2. Änderung Regionales Raumordnungsprogramm

1. öffentliches Beteiligungsverfahren – Tabelle 3: Windenergiefirmen, Flächeneigentümer - Teil 2

Sortiert nach Stellungnehmer und Fläche

Anlage 1

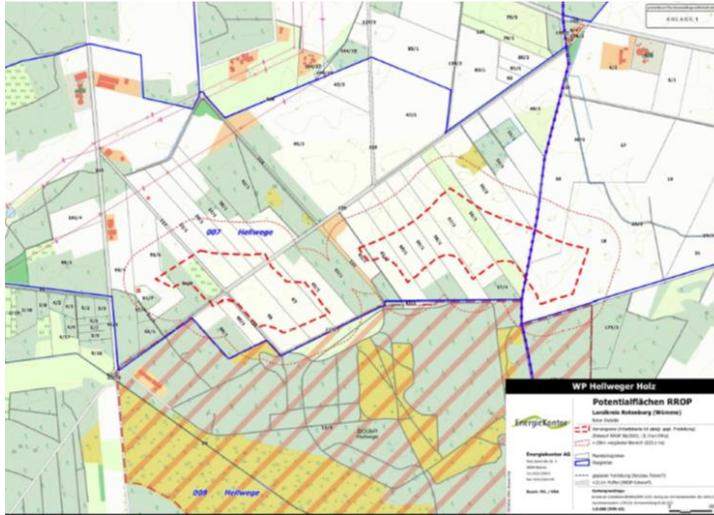
Mandantin noch einmal ausdrücklich, die beiden Teilflächen südlich von Hellwege als Potenzialfläche für die Windenergie entsprechend der Darstellung in Anlage A1 in den Entwurf des RROP Rotenburg (Wümme) aufzunehmen (vgl. Potenzialflächen Hellweger Holz (Ost), Anlage A1).

Abbildung 1: Ausschnitt aus Gebietsblatt 056 – „Bereich am Stellingsmoor südlich von Wehldorf“

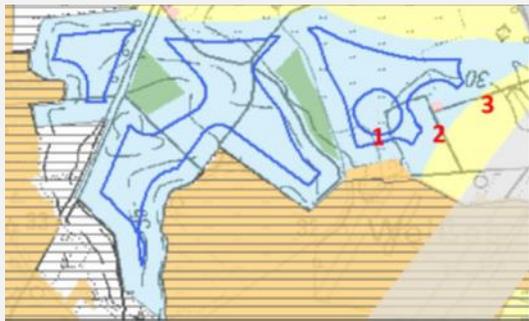
75-m Puffer: Wir begrüßen die Ausweisung der Fläche. Die UKA hat unter Berücksichtigung der vom Plangeber festgelegten Kriterien die Gebietskurlisse geprüft, sieht jedoch Änderungsbedarf bezüglich der Gebietsgrenze. Im Allgemeinen Teil dieser Stellungnahme haben wir uns bereits zu dem 75 m Puffer geäußert. Die Potenzialfläche 056 ist direkt drei Mal davon betroffen. Zur Vereinfachung der folgenden Ausführung haben wir in einem Bildausschnitt die drei betroffenen Flächen mit 1 - 3 nummeriert.

Hinter dem in Abb. 1 mit 1 markierten Bereich befindet sich ein ehemaliger Melkstall. Dieser wird laut Eigeneraussagen nicht mehr als solcher genutzt. Viehwirtschaft wird hier nicht mehr betrieben und der ehemalige Stall ist keine Arbeitsstätte mehr. Wir sehen daher hier kein schützenswertes Gut, welches einen 75 m Puffer zur Windpotenzialfläche rechtfertigen würde. Wir regen daher an, hier den 75 m-Abstand zu entfernen und die umgebene Fläche dem Windgebiet zuzuschlagen. Sollte dies nicht möglich sein, sind die Gebäudeeigentümer dazu bereit, dieses Gebäude abzureißen, sollte es einer Windnutzung im Weg stehen. Im Anschluss würde eine Korrektur der Katasterdaten erfolgen. Eine Erklärung seitens der Eigentümer wurde der Regionalplanung bereits zugestellt. Wir weisen jedoch darauf hin, dass der Abriss mit Kosten verbunden ist. Für die Eigentümer stellt der Abriss ein

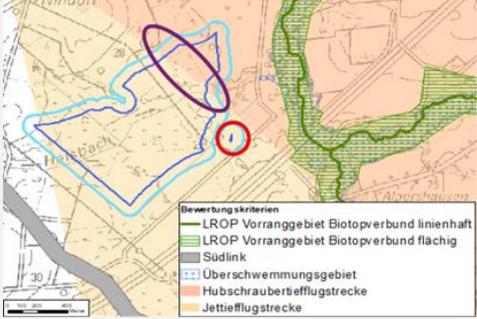
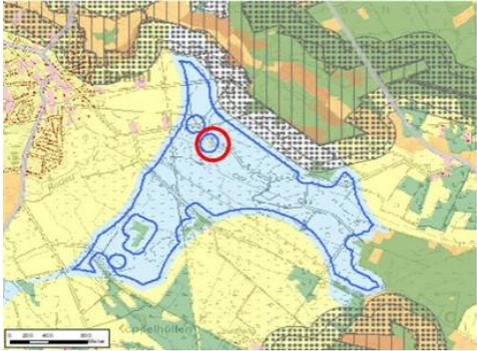
| Stellungnehmer | Inhalt | Abwägung |
|-------------------------------|---|--|
| | <p>Entwurfskarte eine kleine zur Verfügung stehende Fläche (rot markiert) verschwunden. Diese bietet das Potenzial, eine weitere WEA zu positionieren und wertvollen grünen Strom zu erzeugen. Dies bitten wir Sie erneut zu prüfen und ggf. zu korrigieren.</p>  | |
| <p>Reon AG Fläche 059</p> | <p>Gebiet 059 – südlich von Volkensen</p> <p>Grundsätzliche Betroffenheit des Gebiets bezüglich oben genannter Einwände zum Thema Freileitungen.</p> <p>Einige Meter südöstlich des Gebiets 59 ist sowohl in der Arbeitskarte aus 2023 und im Gebietsblatt eine kleine für die Windenergie zur Verfügung stehende Fläche verzeichnet (rot markiert). Diese bietet das Potenzial, eine weitere WEA zu positionieren und wertvollen grünen Strom zu erzeugen. In der Entwurfskarte und in der zur Verfügung gestellten Shapedatei der vorgesehenen Windenergiegebiete ist diese Fläche entfallen. Dies bitten wir Sie erneut zu prüfen und ggf. zu korrigieren.</p> <p>Im Osten der des Gebiets 59 wurde eine Kürzung der Fläche aufgrund von Belangen der Bundeswehr vorgenommen. In gleicher Flucht wurde diese Kürzung auch am Gebiet 045 vorgenommen. Wiederum in gleicher Flucht hat keine Kürzung des Gebiets 062 stattgefunden. Den genauen Verlauf der Kürzung bitten wir Sie zu prüfen und ggf. zu korrigieren.</p> <p>Der genaue Verlauf des sich aus Bundeswehrbelangen ergebenden Schutzkorridors (lila markiert) ist zu prüfen und der Grenzverlauf des Korridors linienhaft darzustellen.</p> | <p>Den Hinweisen zur Fläche 059 südlich von Volkensen wird nicht gefolgt.</p> <p>Die östliche Kleinstfläche ist aufgrund ihrer Größe nicht für Windenergie geeignet. Ein Turm einer Windenergieanlage würde nicht innerhalb der Fläche passen.</p> <p>Eine Errichtung von Windenergieanlagen ist in der Hubschrauber-Tiefflugstrecke der Bundeswehr grundsätzlich nicht möglich. Lediglich dort, wo bereits WEA innerhalb der Hubschrauber-Tiefflugstrecke vorhanden sind und die Bundeswehr ihre Zustimmung erteilt hat, kann eine Ausweisung als Vorranggebiet erfolgen. In Übereinstimmung mit der Stellungnahme der Bundeswehr wird deshalb davon ausgegangen, dass die Fläche 062 (Windpark Hamersen) als Vorranggebiet für Windenergie festgelegt werden kann.</p> |

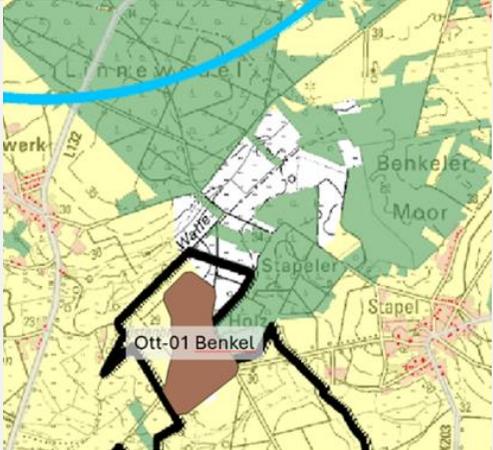
| Stellungnehmer | Inhalt | Abwägung |
|--|---|--|
| <p>Reon AG</p> <p>Fläche am Linnewedel</p> | <p>Gebiet bei Stapel</p> <p>Die Gebiete nördlich des Stapeler Holzes befinden sich in unmittelbarer Nähe zum Vorranggebiet des LK VER nördlich von Benkel (Ott-01 Benkel) und bieten trotz ihrer geringen Größe durch ihren Zuschnitt signifikantes Potenzial für die Nutzung von Windenergie.</p> <p>Gemäß Kriterienkatalog des LK ROW werden Flächen < 25 ha, die an VR Windenergie in Nachbarlandkreisen angrenzen berücksichtigt.</p> <p>Wir bitten um Berücksichtigung der „Weißfläche“ zwischen Stapel und Vorwerk aus Ihrer Arbeitskarte vom 17.05.2023 in der weiterführenden Regionalplanung.</p> | <p>Dem Hinweis zum möglichen Windparkgebiet am Linnewedel wird nicht gefolgt.</p> <p>Es handelt sich bei dem Gebiet Ott-01 Benkel nicht um ein rechtskräftig ausgewiesenes Vorranggebiet für Windenergie des Landkreises Verden.</p> |

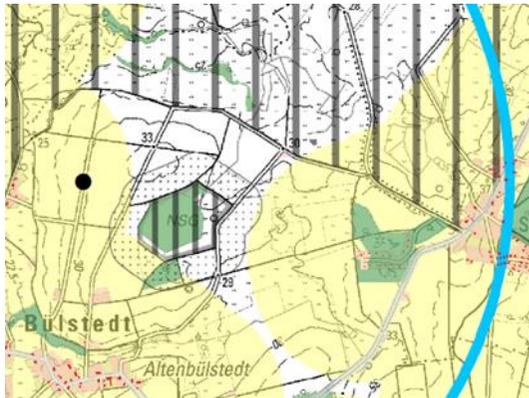
Die Fläche wird im Süden des Weiteren aufgrund des von Ihnen vorgesehenen pauschalen Schutzabstands von 200 Metern zu Naturschutzgebieten beschnitten. Grundsätzlich müssen Schutzgebiete innerhalb ihrer eigenen Gebietsgrenzen ihren Schutzzweck erfüllen. In diesem Fall ist das Naturschutzgebiet "Schwarzes Moor bei Bülstedt" (NSG LÜ 147) betroffen. Der Schutzzweck und auch die Pflege- und Entwicklungsmaßnahmen stehen in keinem erkennbaren Widerspruch zur Windenergienutzung. Es ist vielmehr so, dass die, im Rahmen der Umsetzung von Windenergievorhaben notwendigen Kompensationsmaßnahmen die Chance bergen, im Einvernehmen mit den bewirtschaftenden Landwirten zu einer nachhaltigen Extensivierung von Flächen in diesem Bereich beizutragen und damit die Ziele des angrenzenden Schutzgebietes zu unterstützen.

Die Windenergienutzung widerspricht im betroffenen Bereich nicht dem Schutzzweck des Naturschutzgebiets LÜ 147. Wir bitten um Einzelfallprüfung des Verzichts auf den vorgesehenen Schutzabstand.

Abb. 5.1: möglicher Vergrößerungsbereich des Windenergiegebietes, unter Berücksichtigung der Bundeswehrpipeline (grün)

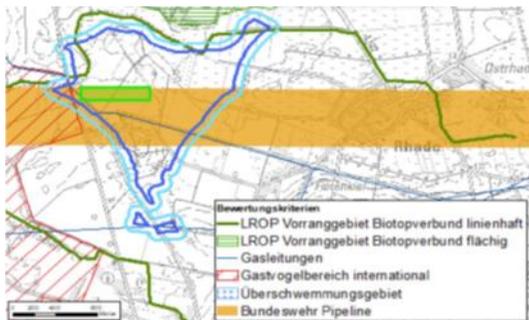
Hier ist es aus unserer Sicht sinnvoll, insbesondere im westlichen Teil der nördlichen Potenzialfläche (grün dargestellt in Abb. 5.1) die Möglichkeit zu erhalten, Anlagen am Rand, und innerhalb des Korridors zu platzieren. In einer Anfrage an die Bundeswehr für die Fläche 032 war eine Anlage innerhalb des von der Regionalplanung vorgesehenen Korridors für die Pipeline platziert worden, und es wurde von Seiten der Bundeswehr keine Konflikte gesehen (vgl. 7.4). Insofern möchten wir anregen, die Notwendigkeit der dargestellten Abstände vor dem Hintergrund einer optimalen Ausnutzung der Entwurfsfläche erneut zu prüfen.

Die Fläche 029 - südlich des Huvenhoopsmoores und Osteniederung ist insbesondere auf Grund der Entfernung zu Ortschaften nach Norden, Westen und Süden, in besonderem Maße für die Windenergienutzung geeignet. Wir bitten um Prüfung der Möglichkeit der Vergrößerung der Fläche in den in Abb. 4.1. dargestellten Bereich in Richtung der Bundeswehrpipeline.

Abb. 10.1: Planungsbereich zum Windpark Hohnhorst

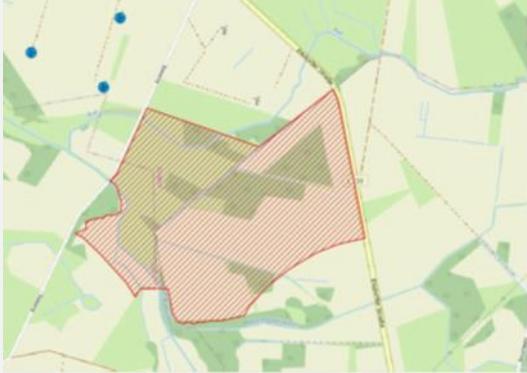
| Stellungnehmer | Inhalt | Abwägung |
|---------------------------|--|---|
| Flächen 064, 065, 066 | <p>10.1 Schall:</p> <p>Von uns erstellte Schallprognosen zeigen, dass die Nutzung der Fläche für das Aufstellen von Windenergieanlagen (WEA) aus schalltechnischer Sicht geeignet ist. Mögliche Einschränkungen des Schutzgutes „Mensch /menschliche Gesundheit“ können durch technische Anpassungen an den geplanten Windenergieanlagen begegnet werden und ist auf nachgeordneter Planungs- und Zulassungsebene zu prüfen.</p> <p>10.2 Netzanschluss:</p> <p>Durch die bestehende 110 kV-Leitung, die die Flächen 064 und 065 abgrenzt, ist die Einspeisung des erzeugten Stroms ins Stromnetz in unmittelbarer Nähe möglich. Zudem ist kürzlich ein Umspannwerk auf dem Flurstück 1 55/1 in Betrieb gegangen, welches grundsätzlich noch Kapazitäten für den Anschluss weiterer Windenergieanlagen frei hat.</p> <p>10.3 Flächensicherung:</p> <p>Wir als Projektentwickler haben mit dem weit überwiegenden Teil der Flächeneigentümer in den Gebieten 064 und 065 bereits Nutzungsverträge, sowie mit den Bewirtschaftern der Flächen Pächtervereinbarungen abgeschlossen. In dem Gebiet 066 bestehen in dem Bereich WP Hohnhorst (siehe Abb. 10.1) ebenfalls genannte vertragliche Einigungen mit den Grundstückseigentümern und Pächtern. Die Flächeneigentümer und auch die Bewirtschafter der Flächen stehen hinter der Windparkplanung in diesem Gebiet. Dabei haben sich alle Beteiligten für die Umsetzung von weitreichenden Akzeptanzmaßnahmen zur Beteiligung von AnwohnerInnen am wirtschaftlichen Ertrag des Windparks verständigt.</p> | Die Aussparungen durch kleine, landwirtschaftliche Bauten werden in der weiteren Planung nicht mehr berücksichtigt. |

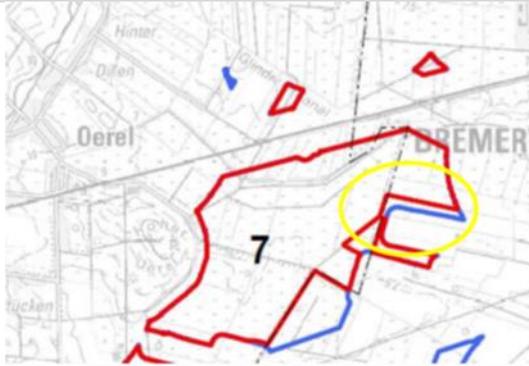
| Stellungnehmer | Inhalt | Abwägung |
|------------------------------|--|--|
| RWE Renewables Fläche 007 | <p>Innenpuffer bei der Hochspannungsleitung: Im Nordosten und im Süden wird die Potenzialfläche 007 durch 110 kV-Leitungen begrenzt.</p> <p>In der Begründung zum RROP-Entwurf heißt es dazu: „Die Abstände zwischen WEA und Stromleitungen richten sich nach dem Technischen Regelwerk DIN EN 50341-2-4“ und „dies ergibt bei den 110 kV Hochspannungsleitungen eine Abstandsfläche von 126 m“.</p> <p>Hierzu möchten wir anmerken, dass sich die Abstände nach DIN EN 50341-2-4 auf die Turmachse der Windenergieanlage beziehen. Der genannte Abstand von 126 m bezieht sich somit auf den Anlagenmittelpunkt! Wir bitten Sie deshalb, auf den zusätzlichen Innenpuffer von 75 m zu verzichten, da zu Freileitungen sonst doppelt gepuffert wird.</p> <p>Innenpuffer bei Waldflächen: Bei den heute üblichen WEA-Höhen halten wir einen zusätzlichen Abstand zu Vorbehaltsgebieten Wald nicht mehr für erforderlich, wenn die Waldflächen keine besondere Bedeutung für den Naturschutz, wie z.B. Vorranggebiete für Natur, Landschaft und Naturschutzgebiete, aufweisen. Sofern die WEA so weit von den Waldrändern entfernt sind, dass keine Rodungen erforderlich sind, sollte der Rotorüberflug keine Beeinträchtigung des Waldes darstellen. Dies gilt aus unserer Sicht insbesondere für die kleinräumigen Gehölzstrukturen, die in diesem Fall vorliegen.</p> <p>Wir bitten Sie daher auf den pauschalen Innenpuffer von 75 m bei Vorbehaltsgebieten Wald zu verzichten und Rodungen der Waldränder über Bestimmungen im Textteil auszuschließen.</p> <p>Zu der Abwägung möchten wir folgende Anmerkungen machen: Im Rahmen der Abwägung wurden die Potenzialflächen aus der oben stehenden Karte weiter auf 173,64 ha reduziert. Die unten stehenden Abbildung zeigt die demnach nicht geeigneten Potenzialflächen in blau.</p> | <p>Der Innenpuffer wird bei den Hoch- und Höchstspannungen beibehalten, der Abstand zwischen Leitung und Puffer reduziert sich jedoch von 126 m auf 75 m.</p> <p>Der Anregung zum Innenpuffer bei Vorbehaltsgebieten Wald wird nicht gefolgt. In die pauschalen Ausschlussflächen soll der Rotor von Windenergieanlagen nicht hineinragen.</p> <p>Die Abgrenzung im östlichen Teil der Fläche wird erneut geprüft, da eine aktuelle Kartierung der gesetzlich geschützten Biotope in diesem Bereich zu berücksichtigen ist.</p> <p>Die kleine Splitterfläche entfällt aufgrund ihrer Größe sowie der Überlagerung mit einem Vorranggebiet Biotopverbund.</p> |

Die Flächenreduzierung im Südosten wird mit einem Vorranggebiet Biotopverbund gemäß LROP begründet. Im südlichen Teilbereich ist dies gut nachzuvollziehen, da die Flächen sehr feucht und strukturiert sind. Im in der oben stehenden Karte gelb umrandeten Bereich sind die Flächen dagegen stärker landwirtschaftlich genutzt, so dass wir Sie bitten, hier den Ausschluss aufgrund des Biotopverbundes zu überdenken. Hierbei ist auch zu bedenken, dass direkt angrenzende Flächen als VR Wind dargestellt wurden und der Wegfall der gestrichenen Flächen vermutlich zu keiner Verbesserung des Biotopverbundes führt.

Im Nordwesten wurde eine kleine Potenzialfläche nicht als VR Wind übernommen, ohne das ein Grund in der Abwägung genannt ist. Auch wenn diese Fläche klein ist, bildet sie aufgrund der Abstände zu den anderen Teilflächen eine sinnvolle Ergänzung, die eine weitere WEA ermöglichen würde.

Abb. 8: bearbeiteter Auszug aus LANDKREIS ROTENBURG WÜMME (Mai 2024): „Gebietsblätter“, S. 31

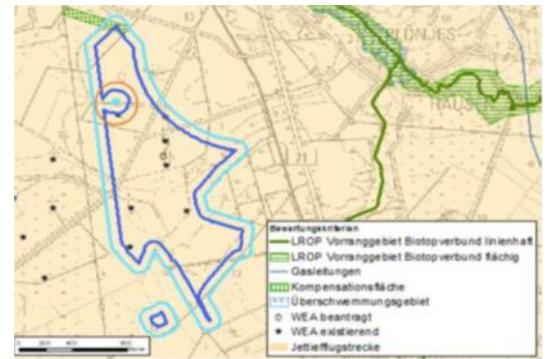
Wir begrüßen die Ausweisung des Vorranggebietes 015. Durch mehrere bestehende Windparks und die westlich des Vorranggebietes 015 vorbeiführenden 110 kV-Hochspannungstrasse ist eine Vorbelastung des Gebietes gegeben.

Innenpufferung von einem Güllefass: In Frage stellen wir, ob die in der westlichen Abgrenzung des Vorranggebietes 015 vorgenommene Einbuchtung sachgerecht ist (siehe oranger Kreis auf Abb. 8). Diese ergibt sich dadurch, dass ein Innenpuffer von 75 m um ein Güllefass gelegt wurde. Ein Güllefass ist natürlich ein Ausschlussgebiet für Windenergie. Allerdings ist ein Güllefass unempfindlich gegenüber einem Rotorüberflug. Folgerichtig wurden in der Vergangenheit vom Landkreis Rotenburgs solche Windenergieanlagen genehmigt, die mit ihren Rotoren Güllefässer

Der Stellungnahme zur Fläche 015 (Windpark Sandbostel/Bevern) wird überwiegend gefolgt. Es erfolgt weiterhin eine Pufferung, der Abstand zu den Hoch- und Höchstspannungsleitungen wird jedoch reduziert. Kleinere landwirtschaftliche Bauten wie Güllebehälter, Schuppen und kleine Scheunen werden künftig nicht mehr mit 75 m gepuffert.

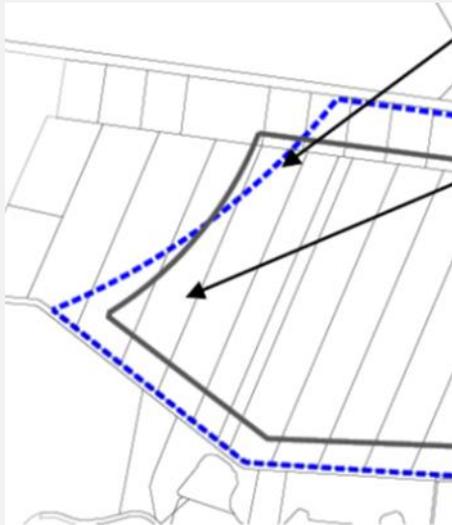
Zum Abstand zum Flugplatz Lauenbrück und dem zusätzlichen Innenpuffer: Laut dem Kriterienkatalog in der Begründung zum ersten RROP-Entwurf wurden um Flugverkehrsanlagen die Abstandsflächen aus der Windpotenzialstudie Niedersachsen angesetzt. Dies führt zu einer sehr unscharfen und gezackten Abgrenzung der Fläche, die außerdem von der Grenze abweicht, die sich aus einem Abstand von 1500 m um die Abgrenzung der Flugverkehrsanlage gemäß RROP 2020 ergibt.

Weiterhin halten wir den zusätzlichen Innenpuffer von 75 m in diesem Fall nicht für gerechtfertigt, da die WEA am Rand des Rotorkreises, sondern etwa in der WEA-Mitte die volle Höhe erreicht.

Abb. 11: bearbeiteter Auszug aus Entwurf (Mai 2024): Vergleichskarte

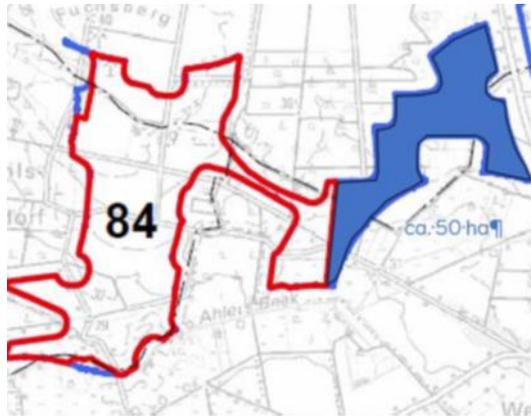
Gemäß Aussagen des Antragsstellers Tennet und der Bundesnetzagentur-Verfahrensleitung ist es wahrscheinlich, dass das Planfeststellungsverfahren für den Abschnitt B1 in der ersten Jahreshälfte 2025 abgeschlossen werden wird und somit mit dem Bau des B1-Abschnitts der Südlink-Trasse im selben Jahr noch gestartet werden kann. Tennet hat bereits jetzt damit begonnen, Dienstbarkeitseintragungen vor Ort vorzunehmen. Das sind alles Indizien dafür, dass der Trassenverlauf der zukünftigen Südlink-Trasse im Abschnitt B1 bereits so weit feststeht, dass ein beidseitiger Schutzabstand von 50 m – wie im Abschnitt A4 angewendet – unserer Ansicht nach ausreicht. Entsprechend könnte das Windvorranggebiet 84 weiter nach Osten ausgedehnt werden und somit ca. 50 ha mehr Flächen für die Windenergie ausgewiesen werden (siehe Abb. 11).

Sofern zum jetzigen Zeitpunkt der 1 km breite Trassenkorridor noch nicht aufgeben werden soll, bitten wir Sie, die aktuellen Entwicklungen im Planfeststellungsverfahren im Verlauf des weiteren RROP-Planungsverfahrens zu berücksichtigen und nach dem Planfeststellungsbeschluss für den Abschnitt B1 lediglich den konkreten Trassenverlauf plus beidseitigen 50 m Puffer in etwaigen späteren RROP-Entwürfen darzustellen.

Abb. 12: bearbeiteter Auszug aus Entwurf (Mai 2024): Vergleichskarte

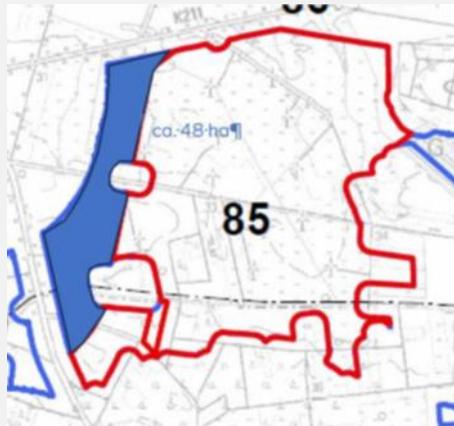
Südlink-Trasse mit 1 km breitem Schutzstreifen: Der Abschnitt B1 der Südlinktrasse befindet sich im Planfeststellungsverfahren, welches – anders als das Verfahren für den Abschnitt A4 der Südlink-Trasse – noch nicht abgeschlossen ist. Für den Abschnitt A4 (Land-kreisgrenze Stade/Rotenburg bis B 75 südlich Gemeindegrenze Helvesiek/Scheeßel) steht der konkrete Trassenverlauf aufgrund des Planfeststellungsbeschlusses der Bundesnetzagentur bereits abschließend fest. Der Trassenverlauf wird im 1. RROP-Entwurf mit einem Schutzstreifen von beidseitig 50 m von Windenergienutzung freigehalten. Gemäß Aussagen des Antragsstellers Tennet und der Verfahrensleitung (Bundesnetzagentur) ist es wahrscheinlich, dass das Planfeststellungsverfahren für den Abschnitt B1 in der ersten Jahreshälfte 2025 abgeschlossen werden wird und somit mit dem Bau des B1-Abschnitts der Südlink-Trasse im selben Jahr noch gestartet werden kann. Tennet hat bereits jetzt damit begonnen, Dienstbarkeitseintragungen vor Ort vorzunehmen. Das sind alles Indizien dafür, dass der Trassenverlauf der zukünftigen Südlink-Trasse im Abschnitt B1 bereits so weit feststeht, dass ein beidseitiger Schutzabstand von 50 m – wie im Abschnitt A4 angewendet – unserer Ansicht nach ausreicht. Entsprechend könnte das Wind-vorranggebiet 85 weiter nach Westen ausgedehnt werden und somit ca. 48 ha mehr Flächen für die Windenergie ausgewiesen werden.

Sofern zum jetzigen Zeitpunkt der 1 km breite Trassenkorridor noch nicht aufgeben werden soll, bitten wir Sie, die aktuellen Entwicklungen im Planfeststellungsverfahren im Verlauf des weiteren RROP-Planungsverfahrens zu berücksichtigen und ab Planfeststellungsbeschluss für den Abschnitt B1 lediglich den konkreten Trassenverlauf plus beidseitigen 50 m Puffer in etwaigen späteren RROP-Entwürfen darzustellen und eine daraus folgende Vergrößerung des Vorranggebietes 085 um ca. 48 ha vorzunehmen (siehe Abb. 12).

Abb. 13: bearbeiteter Auszug aus Entwurf (Mai 2024): Vergleichskarte

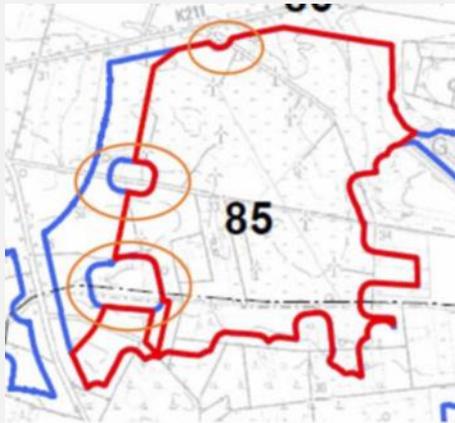
Weiterhin stellen wir in Frage, ob die zwei in der westlichen Abgrenzung des Vorranggebietes 85 vorgenommenen Einbuchtungen sowie eine Einbuchtung in der nördlichen Abgrenzung sachgerecht sind (orange Kreise, siehe Abb. 13).

Diese ergeben sich dadurch, dass im Fall der Einbuchtung in der nördlichen Begrenzung ein 75 m (Innen-)Puffer um ein Güllefass gelegt wurde. Im Fall der beiden Einbuchtungen in der westlichen Begrenzung wurde ein 75 m Puffer um zwei Gülle-Lagerstätten gelegt, im südlicheren Fall ein 75 m Puffer um ein Waldgebiet. Beides, sowohl Gülle-Lagerstätten als auch das Waldgebiet, sind unempfindlich gegenüber einem Rotorüberflug. In der Vergangenheit sind an vielen Stellen im Landkreis solche Windenergieanlagen genehmigt worden, die mit ihren Rotoren / Abstandsflächen Güllefässer oder Waldgebiete überstreichen. Auch im Windpark Bartelsdorf 2 steht eine WEA, die 2023 errichtet wurde, innerhalb der 75 m breiten Pufferzone um das Waldgebiet herum.

Abb. 14: Vorranggebiet Nr. 099 „östlich von Kirchwalsede“ – Berücksichtigung Wohngebäude Dorfstraße 67 nördlich des Vorranggebiets,

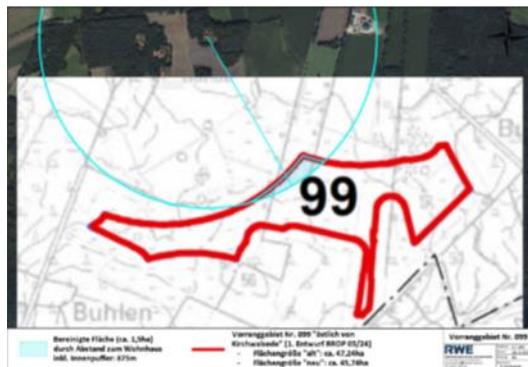
Unseres Erachtens wurde bei der Abgrenzung dieses Vorranggebiets jedoch ein Wohngebäude nördlich der Fläche nicht berücksichtigt (siehe Abb. 14).

Der Stellungnahme zur Fläche 099 östlich von Kirchwalsede wird teilweise gefolgt.
